ILMAILUOSASTON TIEDOTUKSIA
INFORMATION FROM THE DEPARTMENT OF CIVIL AVIATION
**LENTOKELPOISUUS-
TIEDOTUS**
AIRWORTHINESS DIRECTIVE

M 343/66-2
5.10.1967

343. M-määräys No. 343/66-2: Piper PA-28 ja PA-32 lentokoneiden päälaskutelineen vääntötuen tarkastus ja pulttisarjan vaihto

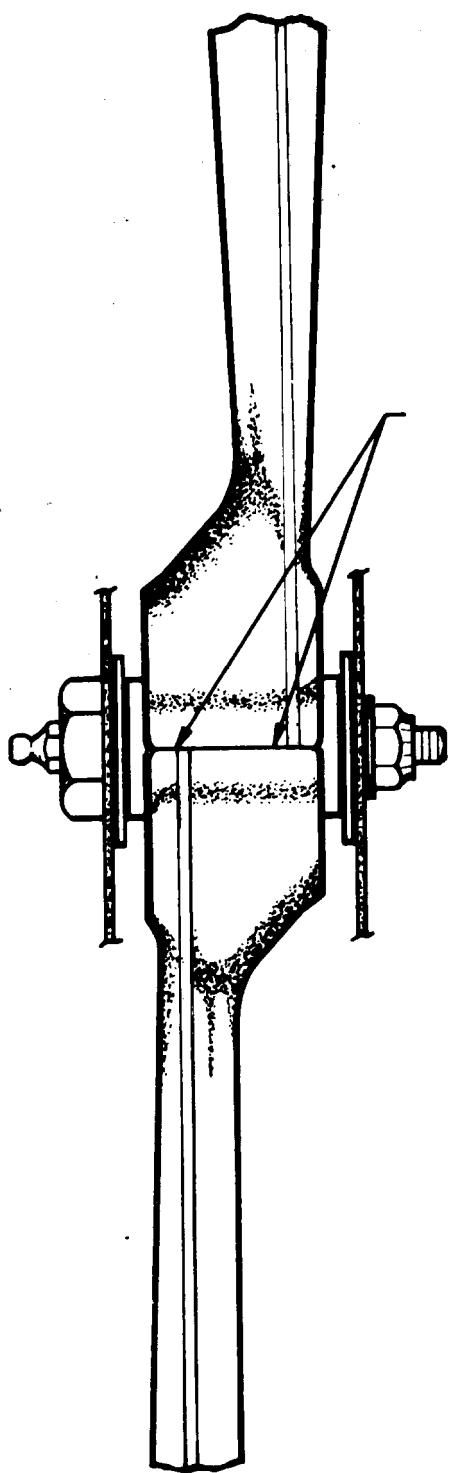
Toimenpide: Tarkasta onko vääntötueissa painerasvanippa ja keskiö halkaisija pienempi kuin 1,30" = 38,1 mm. Jos on, mittaa etäisyys reiästä reunaan (kts. kuva). Jos se on pienempi kuin 0,350" = 0,889 mm on vääntötuki vaihdettava (No. 65691-00).

Tarkasta, että vääntötuen olakkeet koskettavat toisiaan koko pinta-alalla (ei ainoastaan sisä- tai ulkoreunaa myöten) (kts. kuvaa). Olakepinta on työstettävä kunnes kosketus tapahtuu koko pinta-alalla.

Toimenpide: Pultti ja lukkomutteri, joka kiinnittää vääntötuen päälaskutelineeseen on vaihdettava pulttiin, kruunumutteriin ja sokkaan. Pultti tai rasvapultti ja lukkomutteri, joka kiinnittää ylä- ja alavääntötuen toisiinsa, on vaihdettava rasvapulttiin No. 65788-00 (sokkavarmistus), kruunumutteriin ja sokkaan. Tilaus No. 757 123 sisältää tarvittavat osat ja ohjeet muutoksen suorittamiseksi.
